BAUHERR		MAßSTAB	1:100
		DATUM	15.04.2011
BAUVORHABEN	NEUBAU BÜROGEBÄUDE ERSTELLUNG ZUSÄTZLICHER PARKPLÄTZE	GEZEICHNET	M.S.
		PROJEKT NR.	10/04
BAUTEIL	ANSICHT NORD + WEST SCHNITT AA'	PLANNUMMER	03

Schnitt AA' 1:100

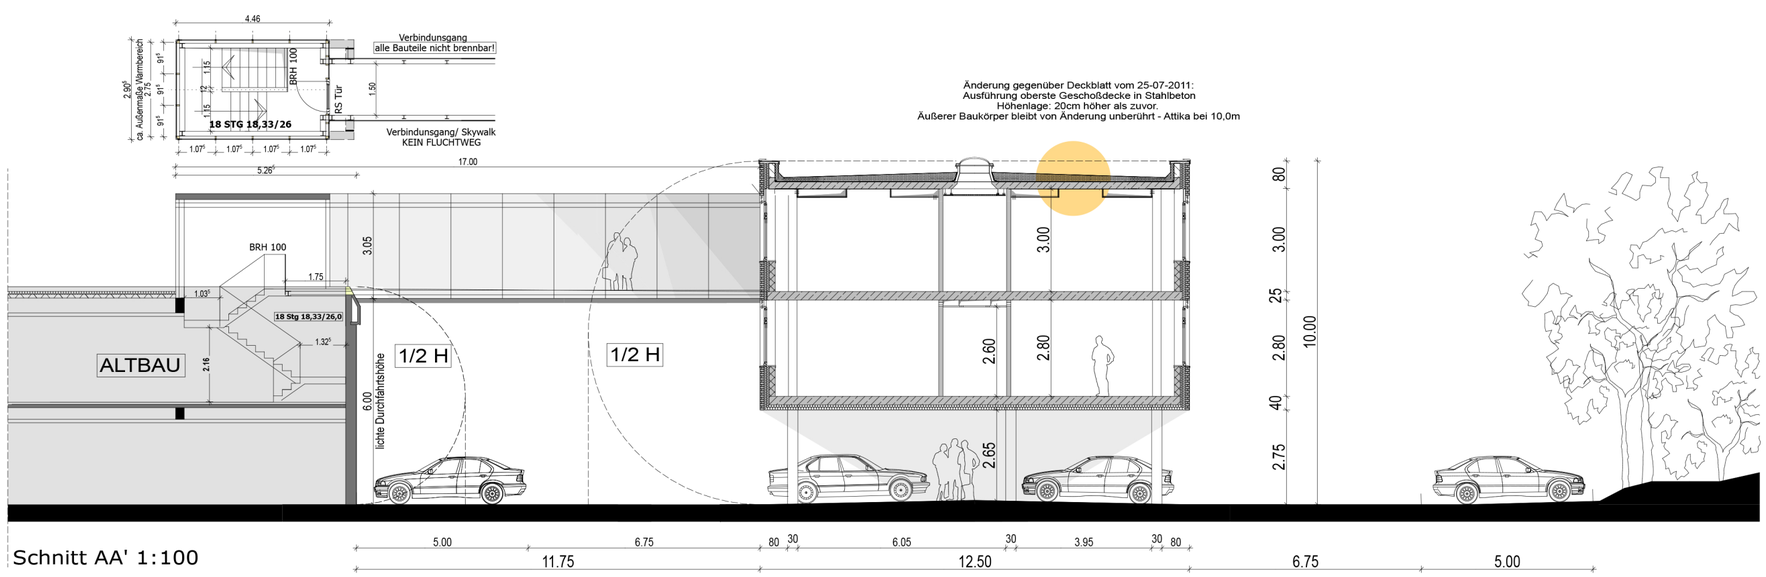
Änderung gegenüber Deckblatt vom 25-07-2011:
Ausführung oberste Geschoßdecke in Stahlbeton
Höhenlage: 20cm höher als zuvor.
Äußerer Baukörper bleibt von Änderung unberührt - Attika bei 10,0m
